R-3887-2014

DEMANDE D'AUTORISATION DU TRANSPORTEUR  
RELATIVE AU PROJET À 735 KV DE LA  
CHAMOUCOUANE – BOUT-DE-L'ÎLE

MÉMOIRE DE L'AHQ-ARQ

**Figure R8.1**  
**Transits corridor Baie-James ouest et est (2009-2013)**

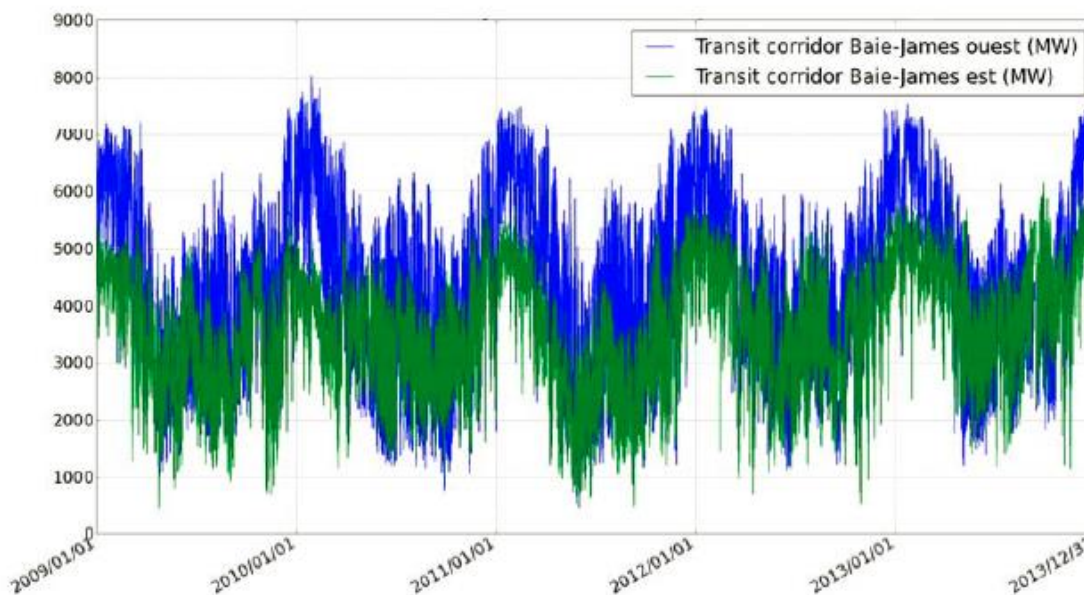
Le graphique indique que le corridor ouest (bleu) est souvent plus chargé que le corridor est (vert). Même sans avoir accès aux chiffres ayant servi à produire le graphique, on peut voir que, pour plusieurs heures, la ligne bleue est quand même près de la ligne verte ou même parfois inférieure. Donc, la situation de déséquilibre n'est pas généralisée et semble plus accentuée en hiver et beaucoup moins en période estivale surtout au cours des deux dernières

**De toute façon, même sans disposer des chiffres détaillés de la figure R8.1, l'AHQ-ARQ constate que, contrairement à ce que le Transporteur semble indiquer, la problématique du déséquilibre causé par l'effet d'entonnoir n'est pas nouvelle et qu'elle existe au moins depuis 2009. La preuve du Transporteur ne démontre pas, selon l'AHQ-ARQ, que la problématique est nouvelle.**

L'AHQ-ARQ, suite à sa demande de renseignements, n'a pas obtenu les données chiffrées permettant de faire une telle évaluation à partir de la figure R8.1.

**L'AHQ-ARQ recommande à la Régie d'exiger du Transporteur qu'il fournisse une évaluation des pertes électriques réelles mensuelles et annuelles entre 2009 et 2013 causées par le déséquilibre entre les transits des corridors est et ouest de la Baie-James tel qu'illustré par la figure R8.1 de la pièce B-0037.**
